Mission régionale d'autorité environnementale
OCCITANIE

**Avis
sur le projet de centrale photovoltaïque au sol à RIEUX-
VOLVESTRE (31)**

N°Saisine : 2025-014961
N°MRAe : 2025APO107
Avis émis le 21 août 2025

Figure 2 : plan de masse (source : étude d'impact)

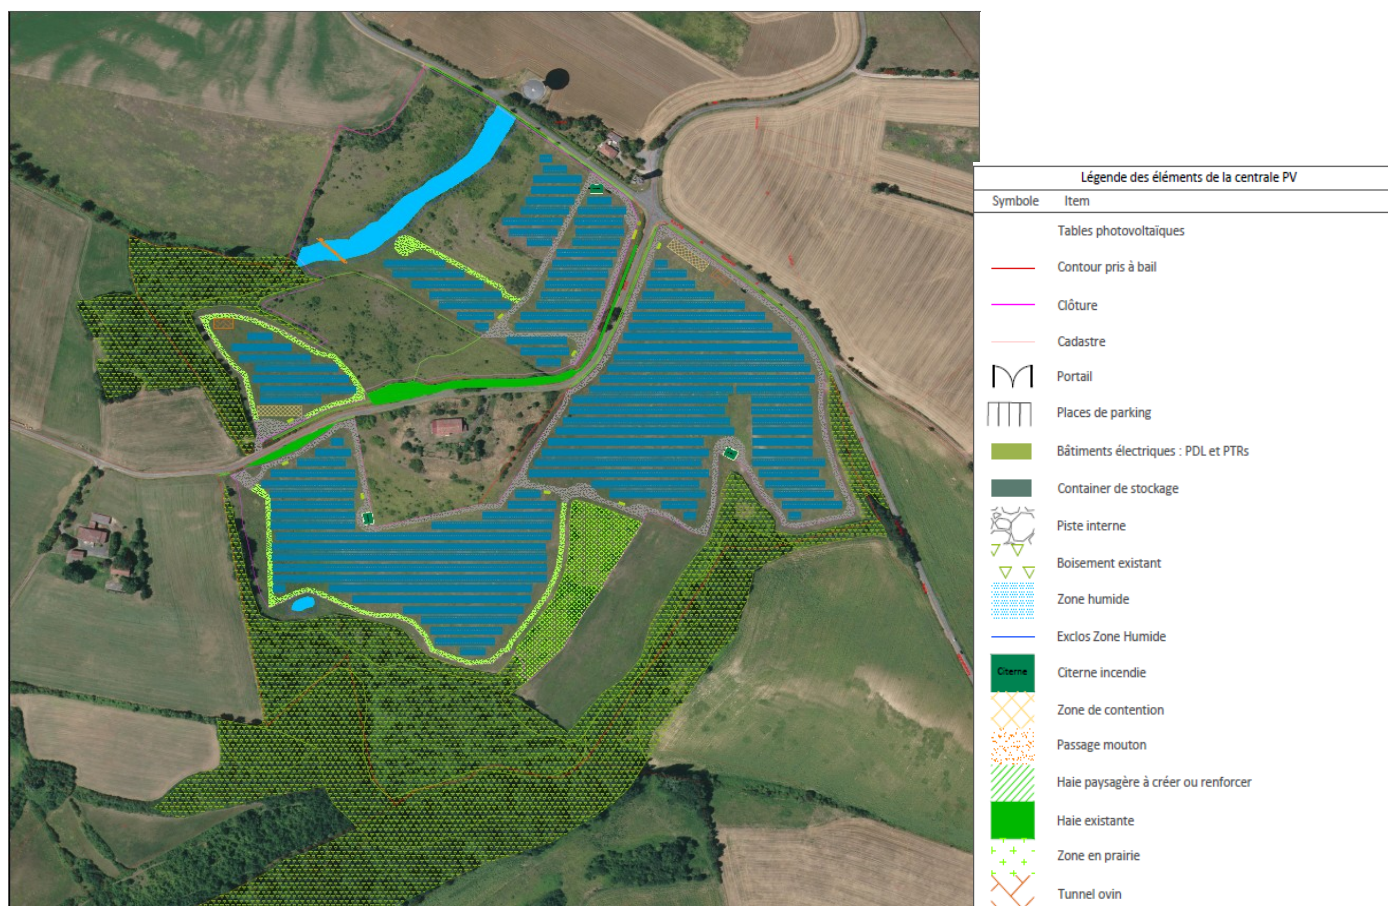
- des structures porteuses de panneaux photovoltaïques, dont le point bas est situé à 1 mètre du sol et le point haut à 3,75 mètres. Un espacement inter-rangées de 4 mètres est prévu ;

Par ailleurs, la MRAe relève que le point bas des panneaux est fixé à 1 mètre du sol, ce qui ne respecte pas la hauteur minimum définie par les dispositions de l'arrêté du 29 décembre 2023, définissant les caractéristiques techniques des installations de production d'énergie photovoltaïque exemptées de prise en compte dans le calcul de la consommation d'espace naturels, agricoles et forestiers (ENAF).

La MRAe recommande de compléter la description du caractère agrivoltaïque du projet en précisant les modalités d'exploitation agricole prévues. Elle recommande également de rehausser le point bas des panneaux afin de minimiser les impacts sur la biodiversité et de garantir la compatibilité du projet avec une activité agricole pérenne.

Figure 3 : Localisation des OLD

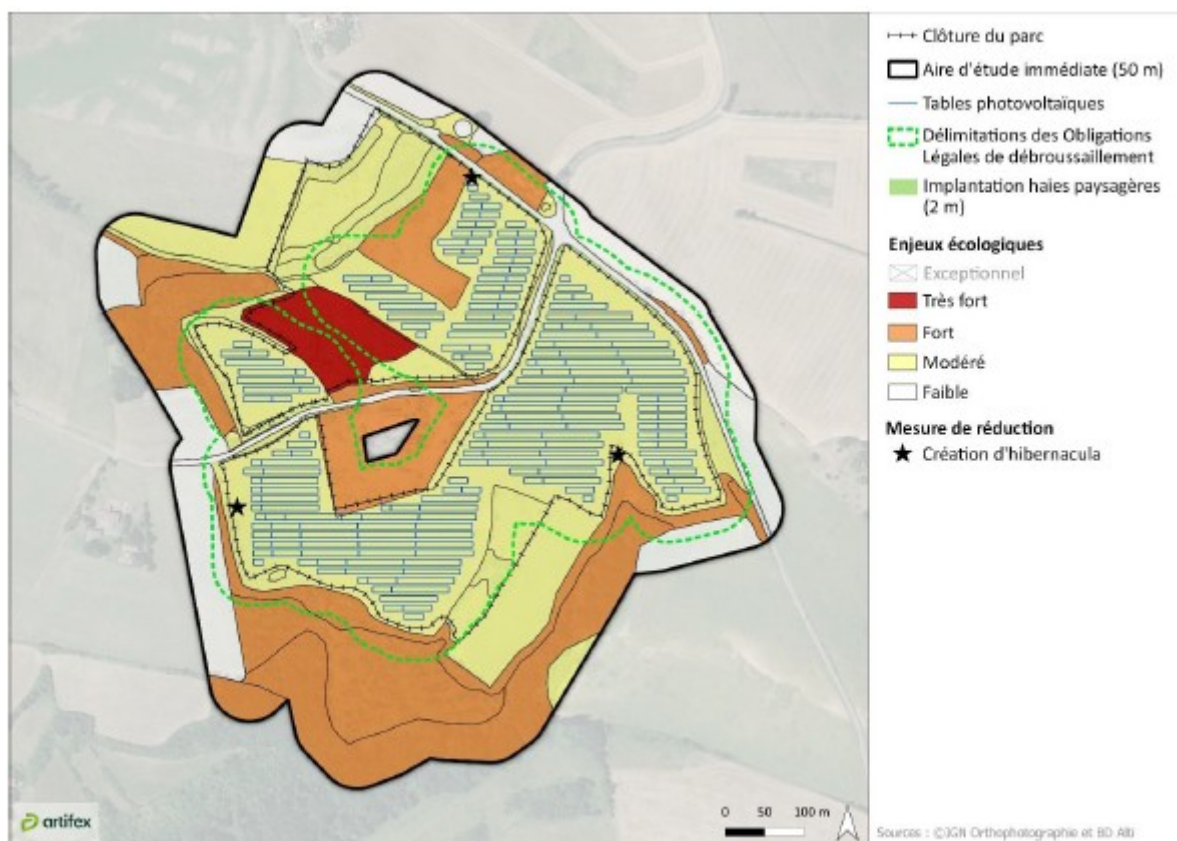
S'agissant des obligations légales de débroussaillage (OLD), elles concernent des habitats naturels dont les enjeux écologiques sont jugés modérés à très forts (figure 3). Si l'évitement des zones sensibles a été pris en compte dans la mesure ME1 (p. 238), son efficacité est limitée par le périmètre retenu pour les OLD (p. 249). En particulier, des chênes pubescents seront impactés.

Une réflexion sur une continuité écologique est-ouest, intégrant la zone à forts enjeux écologiques enclavée, mérite d'être conduite.

La MRAe recommande de rehausser l'évaluation des impacts sur les habitats d'intérêt communautaire, notamment les fourrés humides à Saules, et d'adapter les mesures en conséquence. Elle recommande également de réviser les caractéristiques techniques du parc (notamment la hauteur du point bas des panneaux et l'espacement inter-rangées) afin de limiter les effets sur la biodiversité du fait de l'ombrage. Enfin, elle recommande de mener une réflexion afin d'intégrer la zone à forts enjeux écologiques, actuellement enclavée, dans un corridor écologique est-ouest.

Figure 4 : Localisation des enjeux écologiques

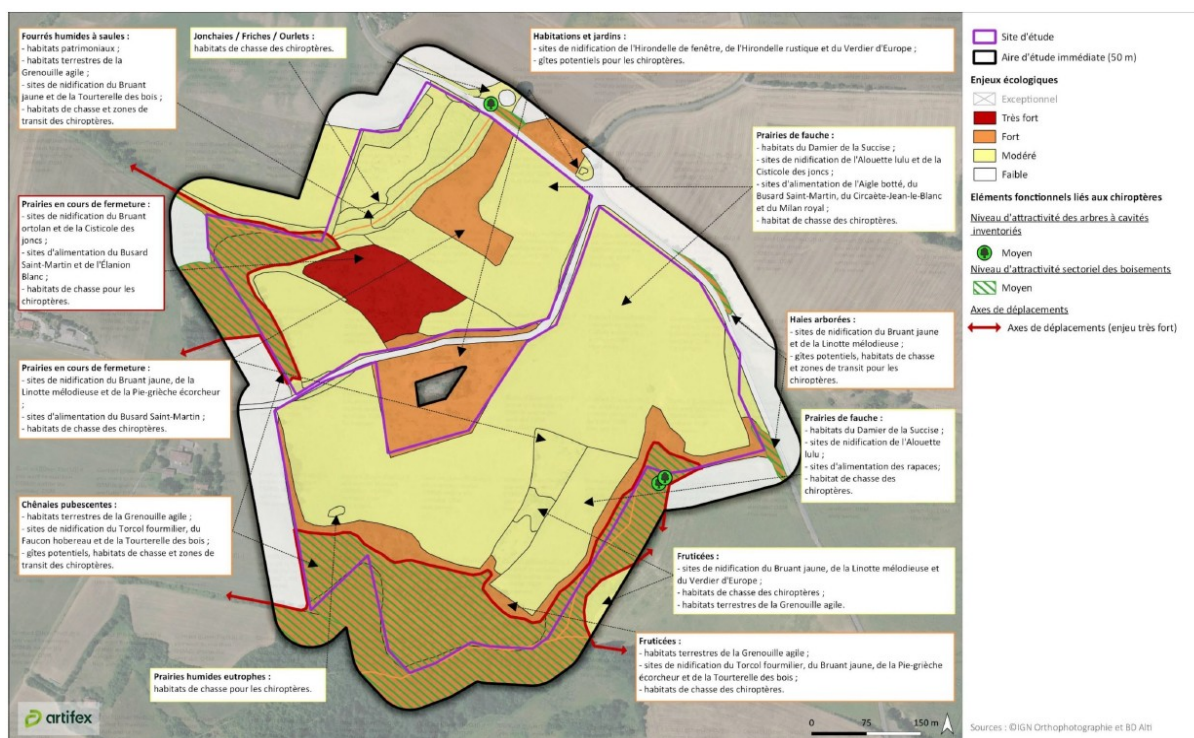
L'évaluation des enjeux apparaît globalement cohérente, à l'exception des chiroptères et du Lézard à deux raies (selon la grille de hiérarchisation de la DREAL, cette espèce présente un enjeu moyen sur le territoire concerné), pour lesquels l'enjeu semble sous-évalué..

La MRAe recommande de réviser à la hausse le niveau d'impact sur les chiroptères et le niveau d'enjeu attribué au Lézard à deux raies, en cohérence avec la grille de hiérarchisation régionale de la DREAL, afin de mieux prendre en compte son intérêt local pour la conservation.
